**北陸電力株式会社志賀原子力発電所 2 号炉の新規制基準適合性審査の状況
及び今後の対応
—敷地内断層の活動性評価—**

令和 5 年 3 月 15 日
原子力規制庁

S-1に関する有識者会合以降の追加検討結果

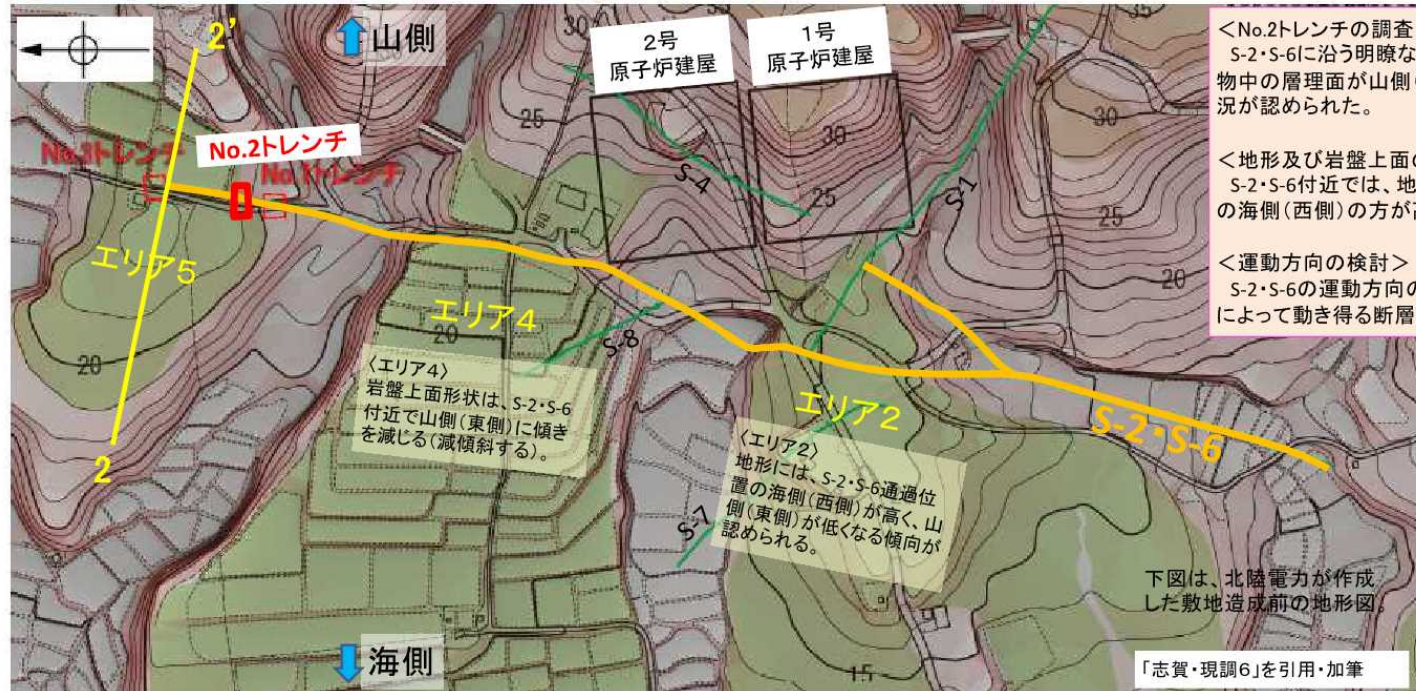
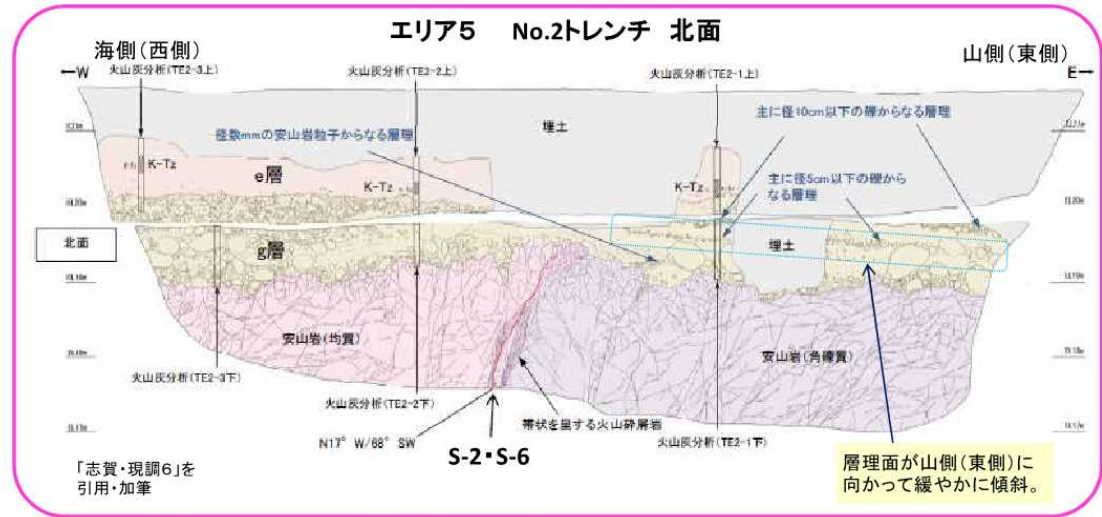
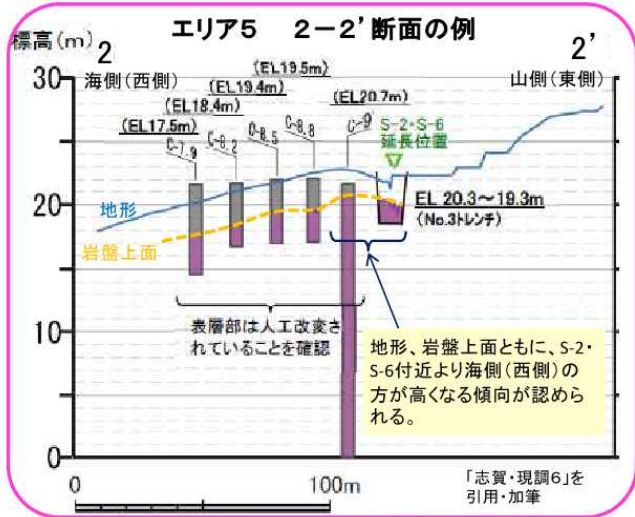
S-1は岩盤上面や堆積物に変位・変形を与えた様子は認められないものの、**上載層は再堆積である可能性が高く、S-1の後期更新世以降の活動を判断することができない。**

旧A・Bトレンチは、4つ全ての壁面において、
②S-1に沿ってMIS5eの波食面の岩盤上面に**一様な段差が認められる。**
①段差沿い及び肩部分に軟質な凝灰質な細粒部が分布する。
③上位の堆積物の層理面は**全て南西側に傾斜し、一部の壁面を除き、段差直上で層理面の増傾斜も認められる。**
以上から、S-1はMIS5eの海成堆積物堆積後に変位したと解釈するのが合理的と判断した。

S-1南東部は、後期更新世以降の活動はないと判断する。
S-1北西部は、**後期更新世以降に、北東側隆起の逆断層活動により変位したと解釈するのが合理的と判断する。**

○新たにS-1北西部で実施した鉱物脈法等による評価(検討3)により、S-1北西部に後期更新世以降の活動は認められない。

検討内容	検討結果	記載頁
検討3 旧A・Bトレンチ地下延長部において、鉱物脈法等による評価を実施した。	旧A・Bトレンチ地下延長部において、S-1の最新面が不明瞭かつ不連続になっており、不連続箇所は粘土鉱物(I/S混合層、少なくとも後期更新世以降に生成されたものではない)に変位・変形は認められない。	補足資料 5.18-1 P.5.18-1-29~30

検討内容	検討結果	記載頁
検討1 駐車場南側法面の堆積物が被覆する赤色土壌等について、CT画像観察等を行い、再堆積の可能性について検討する。	赤色土壌には明瞭な斑紋構造が認められ、この斑紋構造は数万年スケールの時間で生じるとされていることから、再堆積の可能性はない。	補足資料 5.18-1 P.5.18-1-13~16

検討内容	検討結果	記載頁
(1) 旧A・Bトレンチ周辺の地形と岩盤上面形状のデータから、旧A・Bトレンチの岩盤上面の段差の成因を検討する。	同段差は、河川の侵食作用によりS-1沿いに形成されたものと考えられる。	補足資料 5.18-1 P.5.18-1-19~23
(2) 軟質と評価された凝灰質な細粒部について、針貫入試験を行い、硬軟を確認する。	同細粒部は岩盤と同程度の硬度を有しており、段差部において侵食されずに残ったものと考えられる。	補足資料 5.18-1 P.5.18-1-24~25
(3) 旧A・Bトレンチを模擬した堆積実験及び断層変位実験を行い、層理面の傾斜の成因について検討する。	同傾斜は、S-1の変位により形成されたものではなく、段差を埋める堆積構造であると考えられる。	補足資料 5.18-1 P.5.18-1-26~28

○S-1北西部に後期更新世以降の活動は認められない。

S-2・S-6の活動性評価（有識者会合時）

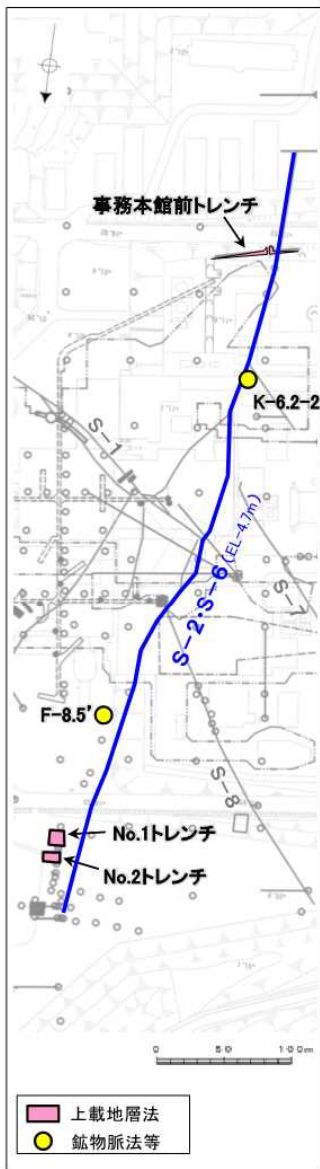
〈No.2トレンチの調査〉
S-2・S-6に沿う明瞭な変位は認められないが、MIS5eの海成堆積物中の層面が山側(東側)に向かって緩やかに傾斜している状況が認められた。

〈地形及び岩盤上面の検討〉
S-2・S-6付近では、地形、岩盤上面高度ともに、S-2・S-6通過位置の海側(西側)の方が高く、山側(東側)が低い傾向が認められる。

〈運動方向の検討〉
S-2・S-6の運動方向の検討からは、S-2・S-6が現在の広域応力場によって動き得る断層であると考えられる。

S-2・S-6は、後期更新世以降に、左横ずれ成分を持つ西側隆起の逆断層として活動した可能性がある。
この際、S-2・S-6の地下延長部の断層が活動し、地表付近の新第三系及び上部更新統に変形を及ぼしたものと判断する。

S-1の鉱物脈法による活動性評価（審査会合時）

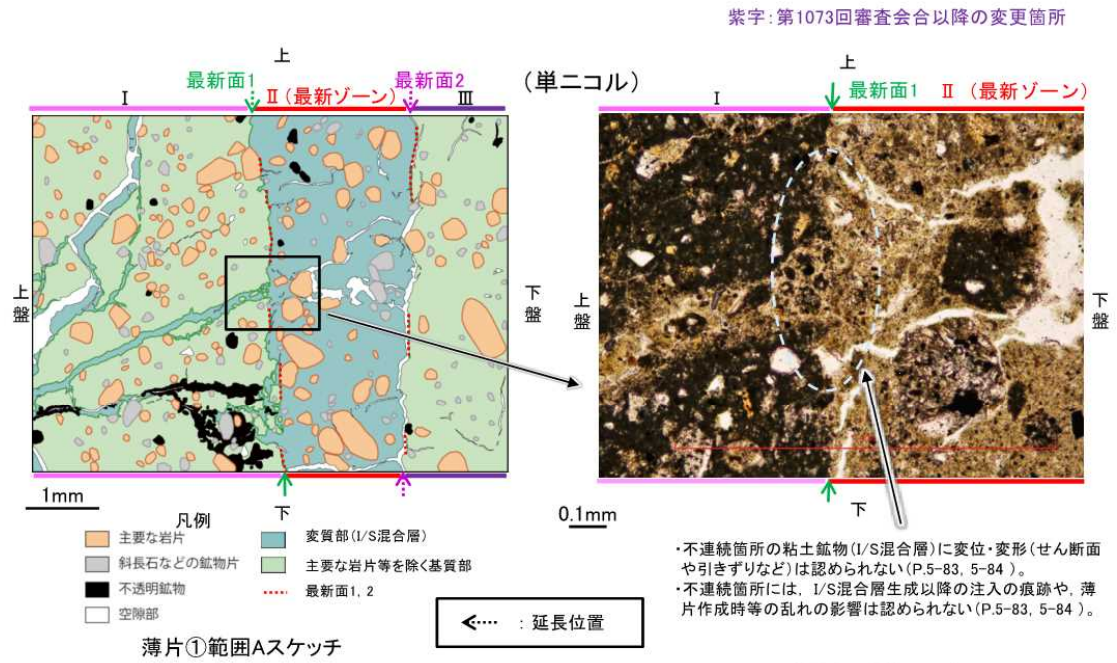
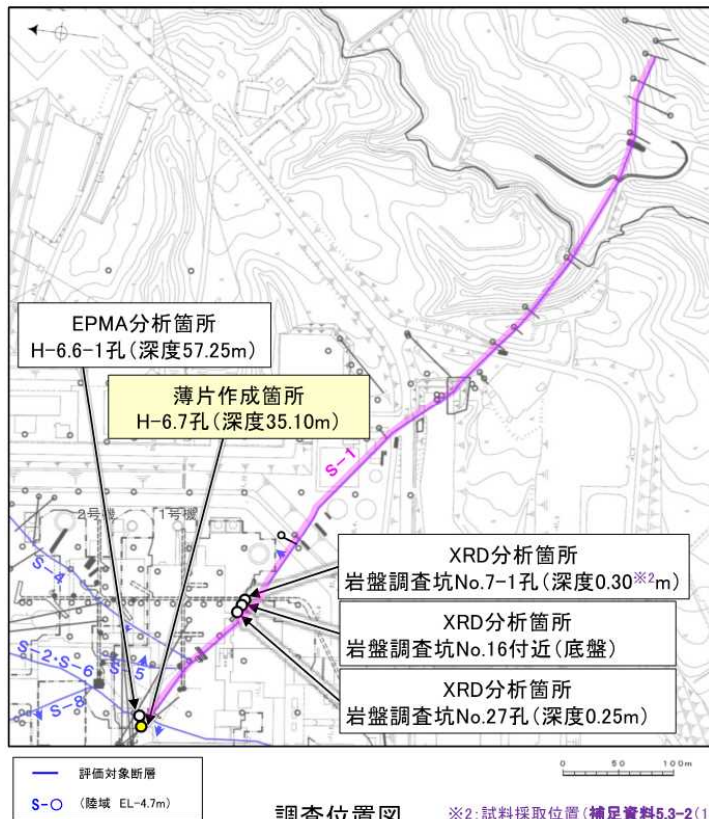
【最新面の認定】
 ○H-6.7孔の深度35.10m付近で認められるS-1において、巨視的観察及び微視的観察を実施し、最新ゾーンの上盤側及び下盤側の境界にそれぞれ最新面1、最新面2を認定した(P.5-77～5-80, 5-85, 5-86)。

【鉱物の同定】
 ○微視的観察により確認した粘土鉱物は、EPMA分析(定量)による化学組成の検討結果及びXRD分析(粘土分濃集)による結晶構造判定結果から、I/S混合層であると判断した(P.5-81, 補足資料5.4-2(1)-2 P.5.4-2-20)。

【変質鉱物の分布と最新面との関係】
 ○EPMA分析(マッピング)や薄片観察により、粘土鉱物(I/S混合層)の分布範囲を確認した結果、粘土鉱物(I/S混合層)は最新ゾーン及びその周辺に分布している(P.5-82, 5-87, 補足資料5.4-2(1)-2 P.5.4-2-21, 22)。

○薄片①の範囲A及び薄片②の範囲A, Bにおいて、粘土鉱物(I/S混合層)が最新面1, 2を横断して分布し、最新面1, 2が不連続になっており、不連続箇所の粘土鉱物(I/S混合層)に変位・変形は認められない※1(P.5-83, 5-84, 5-88, 5-89, 補足資料5.4-2(1)-1 P.5.4-2-9, 10)。

○以上のことを踏まえると、S-1の最新活動はI/S混合層の生成以前であり、S-1に後期更新世以降の活動は認められない。

S-2・S-6の鉱物脈法による活動性評価（審査会合時）

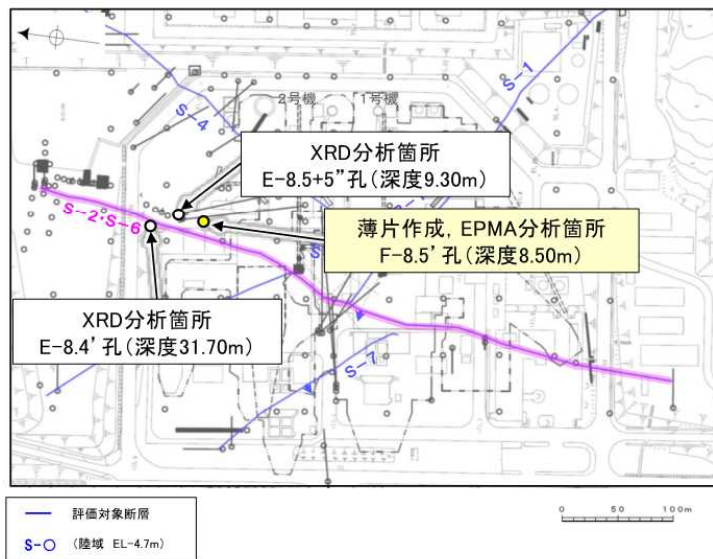
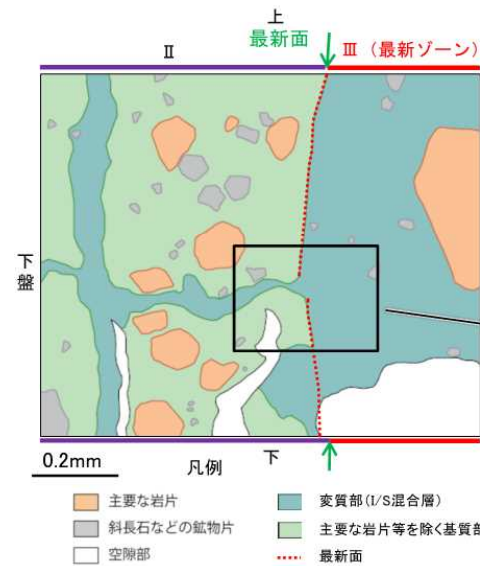
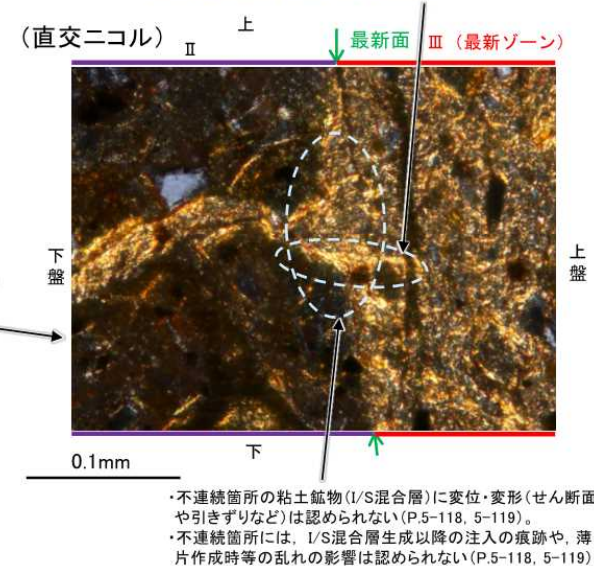
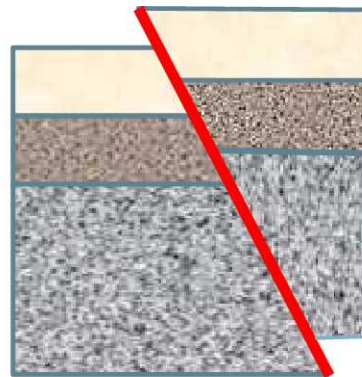
【最新面の認定】
 ○F-8.5' 孔の深度8.50m付近で認められるS-2・S-6において、巨視的観察及び微視的観察を実施し、最新ゾーンの下盤側の境界に最新面を認定した(P.5-111～5-114)。

【鉱物の同定】
 ○微視的観察により確認した粘土鉱物は、EPMA分析(定量)による化学組成の検討結果及びXRD分析(粘土分濃集)による結晶構造判定結果から、I/S混合層であると判断した(P.5-115, 5-116)。

【変質鉱物の分布と最新面との関係】
 ○EPMA分析(マッピング)や薄片観察により、粘土鉱物(I/S混合層)の分布範囲を確認した結果、粘土鉱物(I/S混合層)は最新ゾーン及びその周辺に分布している(P.5-117, 補足資料5.5-2(1)-1 P.5.5-2-4)。

○薄片①の範囲Aにおいて、粘土鉱物(I/S混合層)が最新面を横断して分布し、最新面が不連続になっており、不連続箇所(不連続箇所)の粘土鉱物(I/S混合層)に変位・変形は認められない。また、この不連続箇所において、粘土鉱物(I/S混合層)が最新面を遮るように高角度で分布し、この粘土鉱物(I/S混合層)に変位・変形は認められない(P.5-118, 5-119)。

○以上のことを踏まえると、S-2・S-6の最新活動はI/S混合層の生成以前であり、S-2・S-6に後期更新世以降の活動は認められない。
